# Projet de parc photovoltaïque de Baugé- en-Anjou

Réponse à l'avis de la Mission  
Régionale d'Autorité  
Environnementale du 4 février 2025

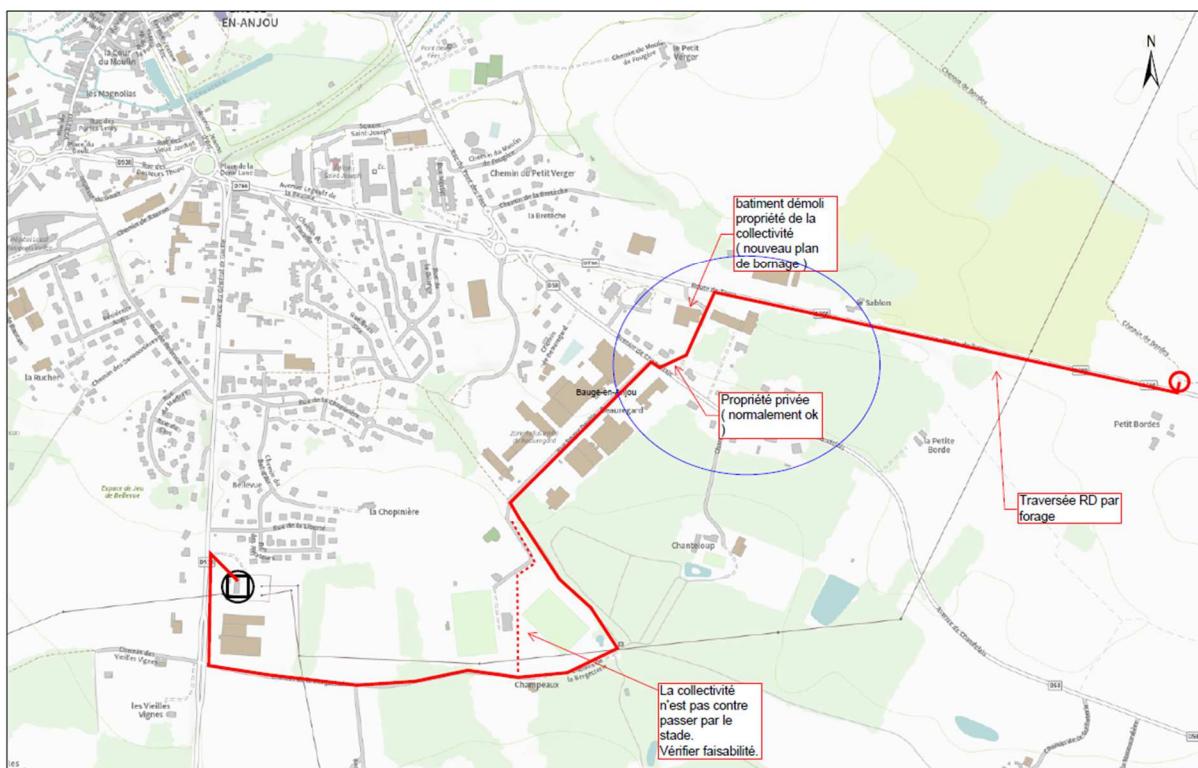
**Remarque :** « La MRAe précise qu'une partie de la zone d'implantation a été défrichée en 2020, ce qui biaise les inventaires réalisés dans ce secteur, au moins pour les groupes taxonomiques floristiques et entomologiques et pour les habitats naturels : l'étude d'impact doit décrire le défrichement réalisé et détailler les résultats sur ce secteur. »

**Réponse :** Le terme défrichement employé ici semble sujet à confusion. Dans ce cas-ci, il ne s'agit pas de défrichement qui concerne le déboisement d'une parcelle. La zone en question correspond à d'anciennes terres agricoles qui ne sont plus exploitées depuis plusieurs dizaines d'années et qui ont été progressivement colonisées notamment par les ronciers et par les prunelliers. Les habitats initialement présents étaient des prairies et pelouses calcaires qui ont vu leur surface diminuée du fait de la colonisation par les ronces et les arbustes. Certes, les opérations de broyage sont préjudiciables aux espèces qui privilégient les milieux semi-ouverts, notamment comme certains reptiles ou passereaux (Bruant jaune, Linotte) mais permettent à contrario de favoriser les milieux ouverts et notamment certaines espèces botaniques d'intérêt majeur (Odontide de Jaubert, Globulaire commune). Dans tous les cas, toutes actions de gestion est préjudiciable, puisque l'on va favoriser une biodiversité plutôt qu'une autre. Dans ce cas-ci, les actions de gestion du Golf ont consisté à réduire les surfaces en ronciers et en prunelliers sur cette zone afin de limiter la concentration des sangliers au sein du golf et en périphérie. Ce qui a également permis de rouvrir certains milieux et favoriser certaines espèces botaniques d'intérêt majeur. Le CPIE a émis ultérieurement des recommandations sur les périodes possibles d'intervention et souligne, p.8 de l'étude d'impact environnemental que la « gestion est aujourd'hui quasi-optimale pour maintenir en bon état de conservation de ces habitats ».

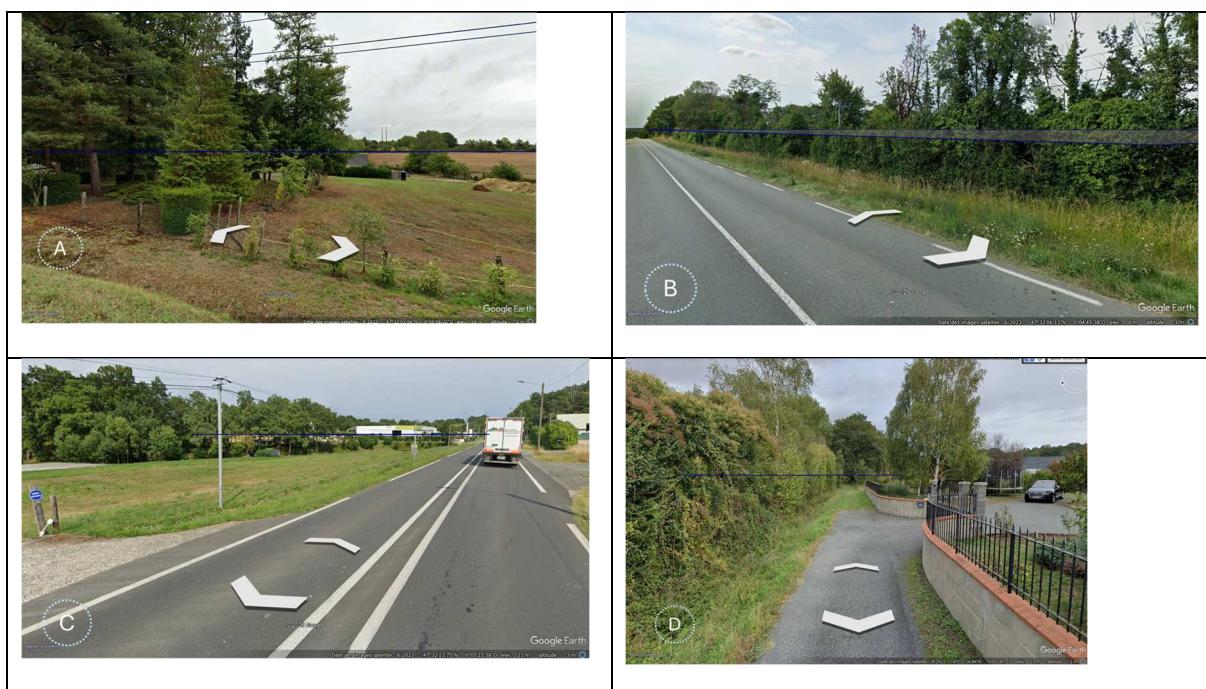
**Remarque :** « La MRAe recommande de préciser l'impact visuel des installations prévues depuis les habitations les plus proches. »

**Réponse :** Les enjeux et les impacts sur le paysage sont présentés aux chapitres 7.2 et 15.3 de l'étude d'impact. Aux vues des boisements et infrastructures installées à proximité du site, la visibilité sur le site sera très limitée depuis les habitations à proximité.

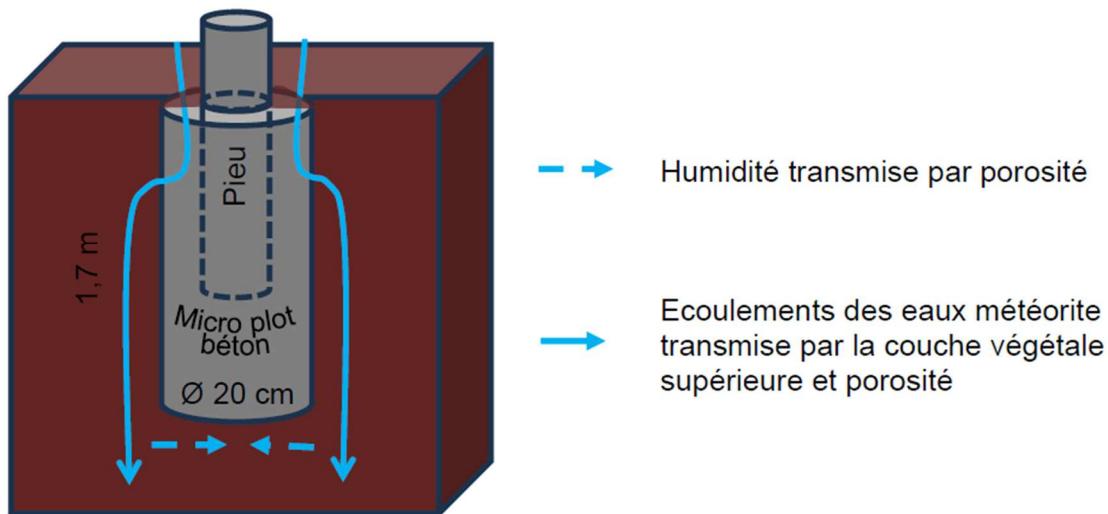
*L'impact sur le sol lié à l'utilisation de pieux pré-forés dans le béton n'est pas étudié contrairement à ce qui était annoncé : seuls les pieux battus sont évoqués et présentés comme sans impact sur l'imperméabilisation des sols. Les incidences de l'usage de pieux forés coulés dans le béton peuvent en effet être significatives au regard du décapage et de la mise à niveau du sol sur une profondeur de 1 à 2 m qu'ils nécessitent. [...] En phase d'exploitation de la centrale, la modification des écoulements en bordure de panneaux, malgré leur positionnement disjoint, notamment en cas de pluies importantes, pourrait avoir un impact sur la concentration locale des eaux et sur l'érosion des sols. [...] La MRAe recommande :*

- *de préciser l'organisation prévisionnelle de l'emprise du chantier (base vie, stockages...) et de justifier la limitation de son impact ;*
- *de réévaluer les impacts des terrassements et des passages d'engins de chantier sur la totalité du secteur concerné par les travaux et de compléter les mesures ERC dédiées ;*
- *d'intégrer à l'analyse l'impact des pieux pré-forés dans le béton, en phase travaux puis en fin d'exploitation. »*

Aucun impact sur la contamination des sols par le béton n'est attendu (élément inerte), notamment grâce à la protection mécanique offerte par le sous-sol encapsulant le micro-plot (voir chapitres suivants).

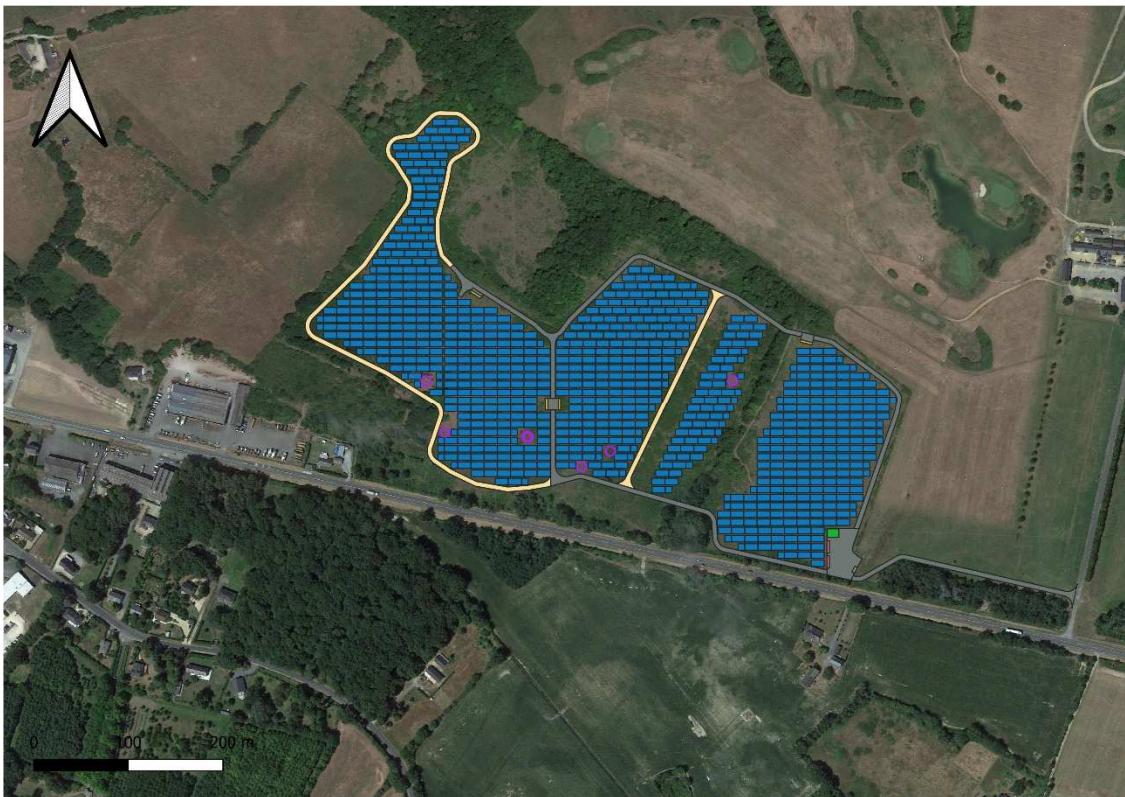
- *d'intégrer au plan de présentation du parc la bande de retrait de 10 m et de préciser les secteurs de mises en défens ;*
- *de justifier l'efficacité de la mesure d'évitement des pieds d'Odontite de Jaubert, au regard de l'impact du parc solaire sur les insectes pollinisateurs nécessaires à son cycle ;*
- *de préciser les secteurs de compensation à la destruction des fourrés, d'intégrer l'ensemble de ces secteurs de compensation (état initial et impact de la mesure de compensation sur ces secteurs) à l'analyse de l'étude d'impact et de démontrer l'équivalence écologique de la reconstitution d'ourlets ;*
- *de justifier de l'absence de mise en place des mesures compensatoires avant la destruction des milieux compensés ;*
- *de justifier de la durabilité des mesures compensatoires a minima pendant la durée d'exploitation de la centrale solaire ;*

Le plan de présentation du parc avec la bande de retrait de 10 m aux panneaux est le suivant :
